PHILIPS *Service*

22GC 028 - 00 - 01 - 02 - 03
- 04 - 16 - 17 - 22
- 32 - 40 - 50 - 61
- 62 - 63 - 64

TOURNE-DISQUES
PLATENDRAAIER22 GC 028 et dérivés
en afgeleiden

1. Concerne : Introduction de nouveaux moteurs (voir tableau)

Fig. 1

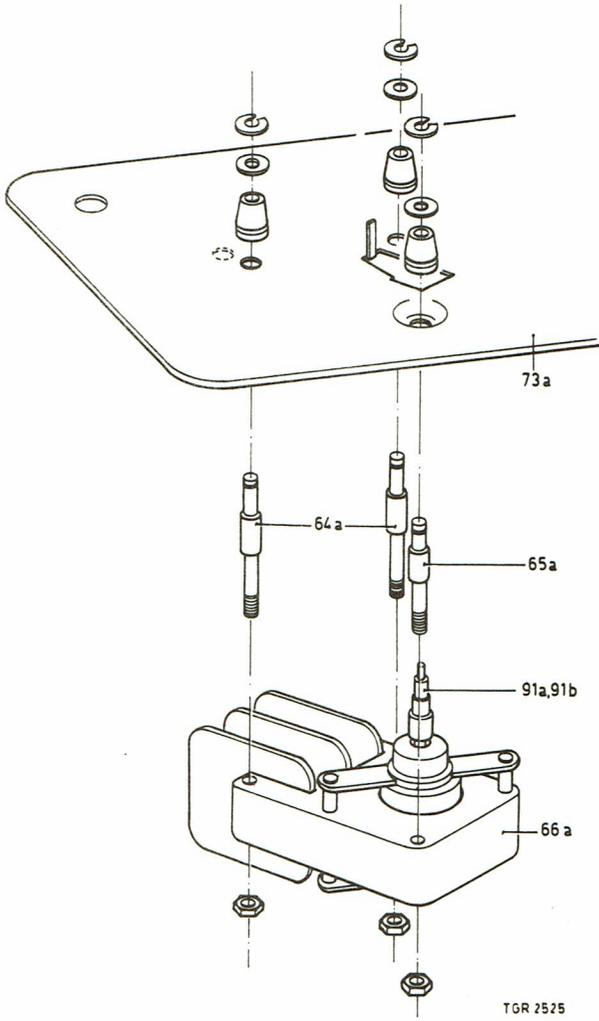
Pendant la production de ces appareils, les moteurs de 50 Hz comme ceux de 60 Hz ont été remplacés par un nouveau moteur ayant des dimensions différentes et des colonnes de fixation différentes.

De même, la plaque de montage du moteur a été modifiée (voir figure 1).

Tijdens de produktie van deze apparaten werden de motoren zowel de 50 Hz als 60 Hz uitvoering vervangen door een nieuwe motor met andere afmetingen en andere bevestigingspalen.

Eveneens werd de motormontageplaat gewijzigd (zie fig.1).

- a. Nouveau moteur position 66a, 50/60 Hz (sans poulie), numéro de code: 4822 361 70227
- b. Nouvelle poulie de service, position 91a, 50 Hz, numéro de code: 4822 528 50075
Nouvelle poulie de service, position 91b, 60 Hz, numéro de code: 4822 528 50076
- c. Le matériel de fixation du nouveau moteur, constitué par 2 colonnes position 64a et 1 colonne position 65a, est fourni sous un numéro de code global: 4822 310 30343

- a. Nieuwe motor pos.66a, 50/60 Hz (zonder poelie), codenummer : 4822 361 70227
 b. Nieuwe service poelie pos.91a, 50 Hz , codenummer : 4822 528 50075
 Nieuwe service poelie pos.91b, 60 Hz , codenummer : 4822 528 50076
 c. Het bevestigingsmateriaal voor de nieuwe motor bestaande uit 2x paal pos.64a en 1x paal pos.65a wordt geleverd als samenstelling, codenummer : 4822 310 30343.

Fig. 2

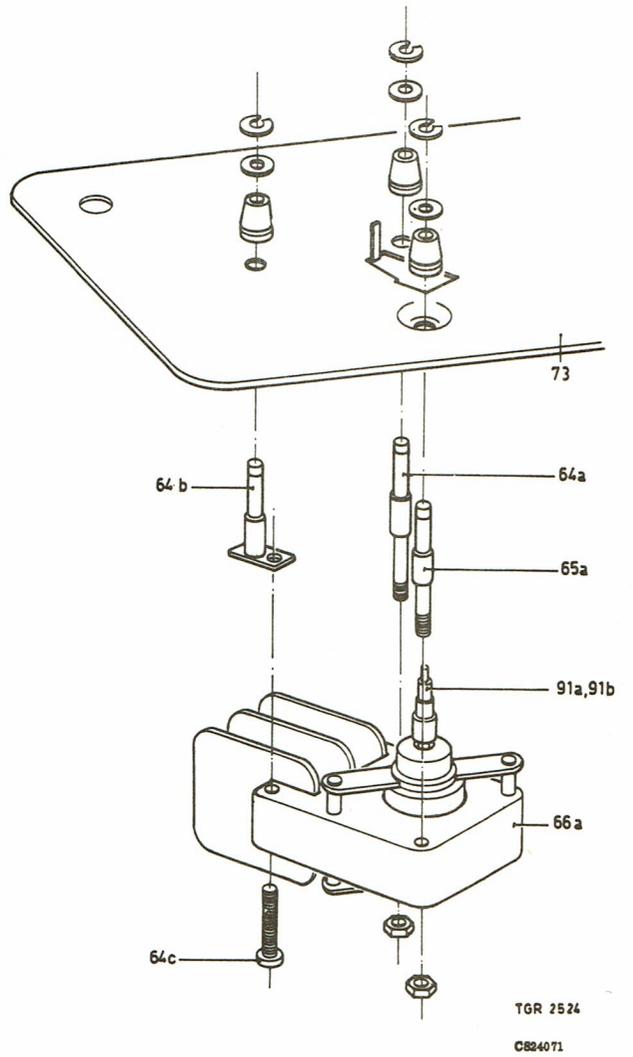
Pour le remplacement d'un ancien moteur par un nouveau, il faut non seulement monter une nouvelle poulie de service, mais aussi de nouvelles colonnes de fixation, conformément à la figure 2.

Ter vervanging van een oude motor door een nieuwe dient men behalve de nieuwe servicepoelie ook nieuwe bevestigingspalen te monteren volgens fig.2.

Sous le numéro de code 4822 310 30344, est réuni tout le matériel de fixation et de transformation pour effectuer le remplacement d'un ancien moteur; l'ensemble se compose d'une colonne, position 64a, une colonne position 65a, une colonne, position 64b et une vis, position 64c.

Codenummer ombouw pakket bevestigingsmateriaal voor vervanging oude motor bestaande uit 1x paal, pos.64a, 1x paal, pos.65a, 1x paal pos.64b en een schroef, pos.64c, is 4822 310 30344.
